## 福島第一原子力発電所 特定原子力施設に係る実施計画変更比較表（目次）

## 福島第一原子力発電所 特定原子力施設に係る実施計画変更比較表（第III章 第1編）

図1. 品質マネジメントシステムにおけるプロセス間の相互関係

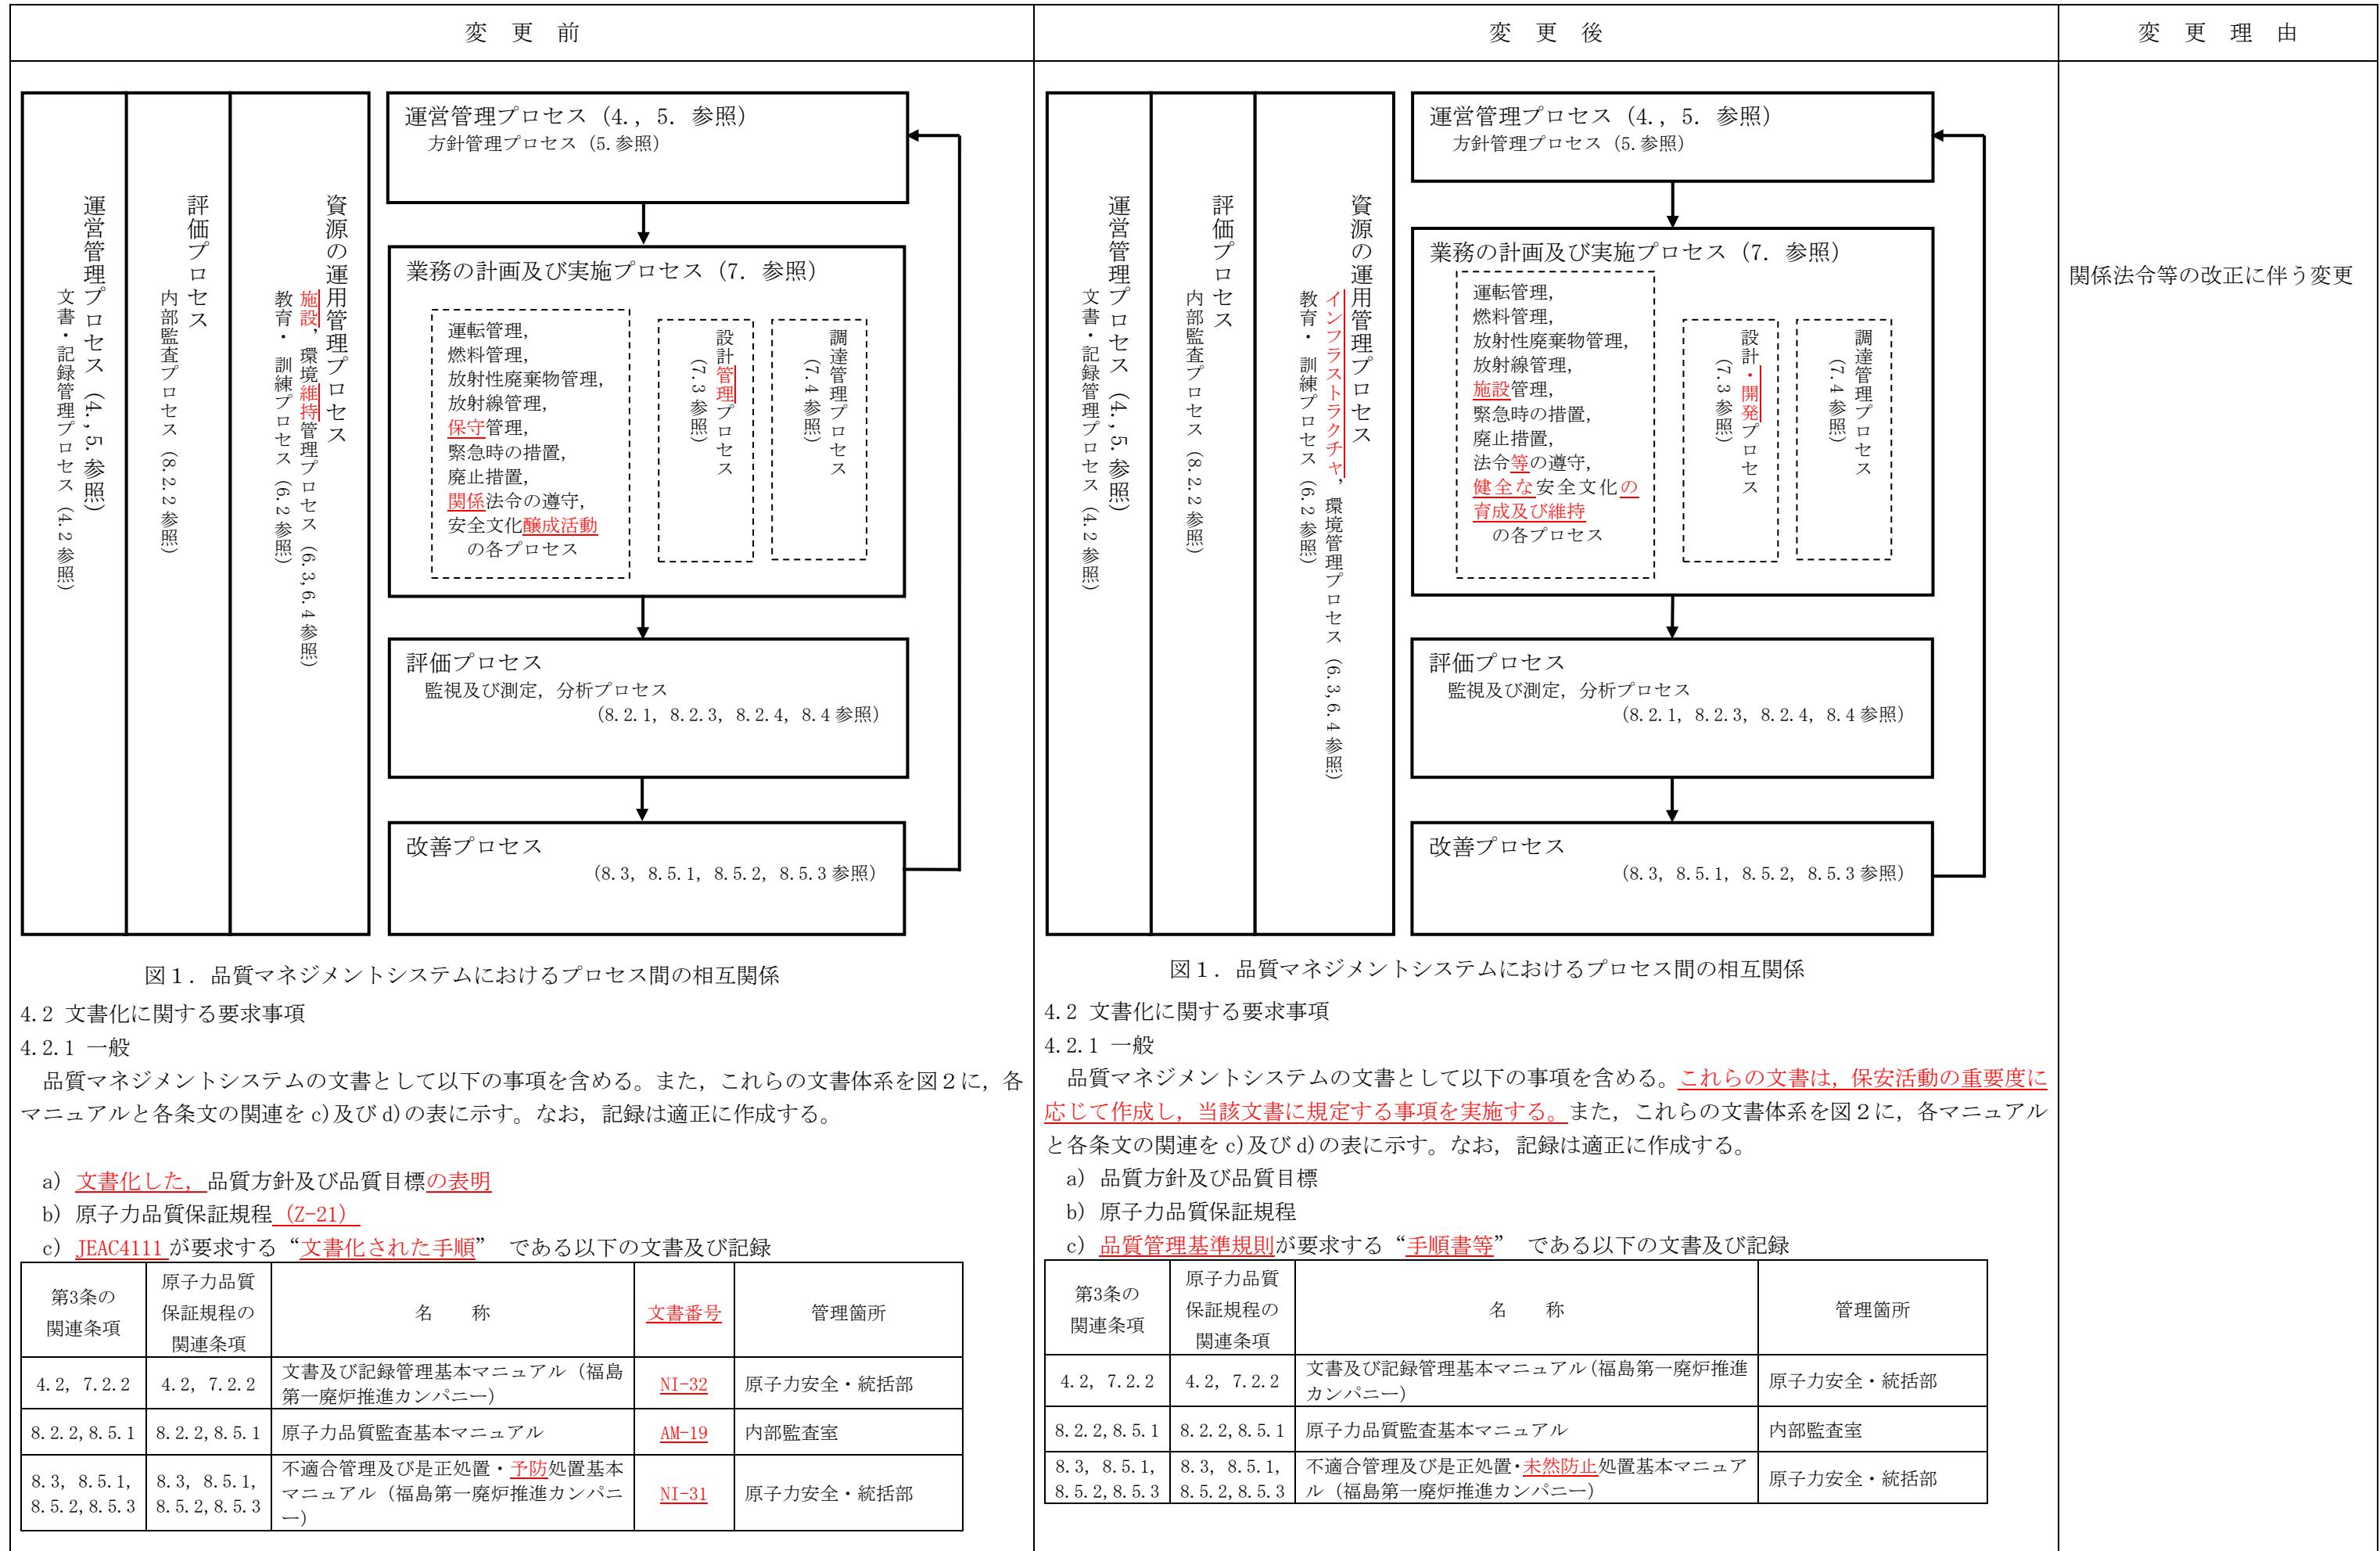
変更前	変更後	変更理由
<p>図1．品質マネジメントシステムにおけるプロセス間の相互関係</p>	<p>図1．品質マネジメントシステムにおけるプロセス間の相互関係</p>	関係法令等の改正に伴う変更
